改善箇所説明図

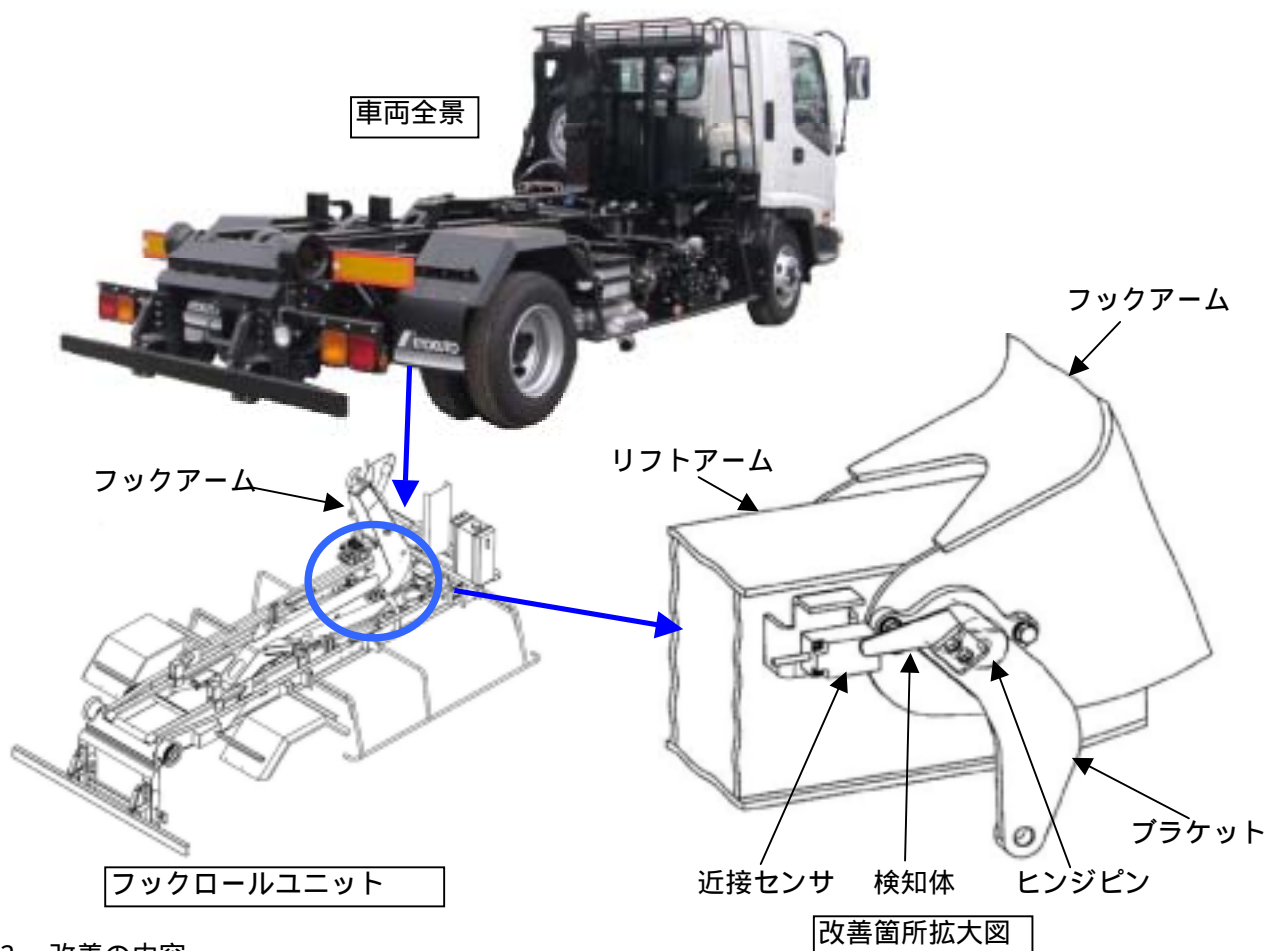
フックアーム回転ヒンジ部での左右方向の隙の設定値が悪かったため、作動状態によっては、フックアームの位置がずれリフトアームに取付けているセンサが検知体を検知しなくなり、コンテナの脱着またはダンプ作業時に動作が停止する。

フックアーム回転ヒンジ部のヒンジピンとその両端に取り付けるブラケットを変更し、ヒンジ部の左右方向の隙を規制し、センサ検知不良を防止する。
